RADIO-DIFUZIONI CENTAR d.o.o.

ODLUKU

o izmjenama i dopunama Cjenovnika za pružanje usluga iznajmljivanja elektronske komunikacione infrastrukture i povezane opreme

6. KAMERA

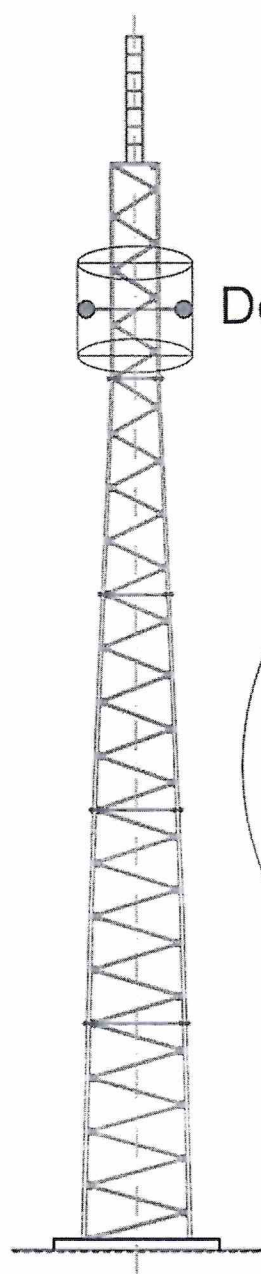
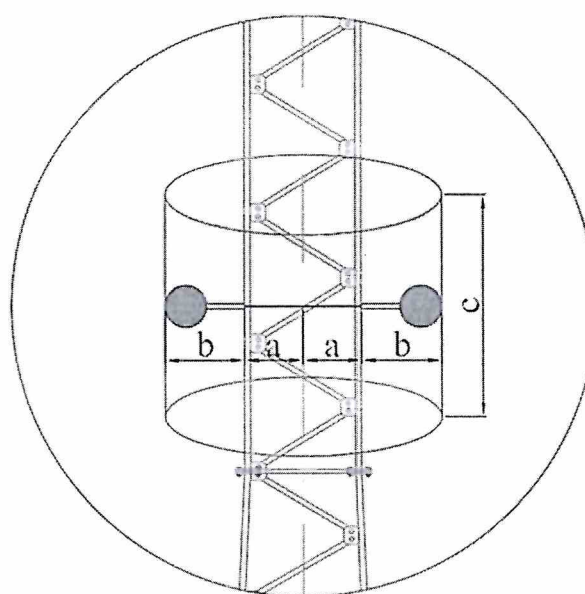
Kako je bilo potrebno izmijeniti način obračuna površine na stubu prilikom postavljanja kamere, koristeći postojeću metodologiju obračuna cijena koja je u primjeni od 01.05.2019, obračun površine je definisan predloženim aktom Izmjene i dopune Cjenovnika za pružanje usluga iznajmljivanja elektronske komunikacione infrastrukture i povezane opreme:

Predložena izmjena odnosi se na korekciju načina obračuna zauzete površine na stubu, te je novi način obračuna dat u nastavku:

a - polovina širine stuba na mjestu postavljanja kamere

b - dužina nosača kamere (udaljenost od stuba) + dimenzije kamere

c - visina štíćenog pojasa na stubu (2m)

Za jednu kameru:

$$(a+b) \times 3.14 \times c$$

Za dvije kamere:

$$2 \times (a+b) \times 3.14 \times c$$
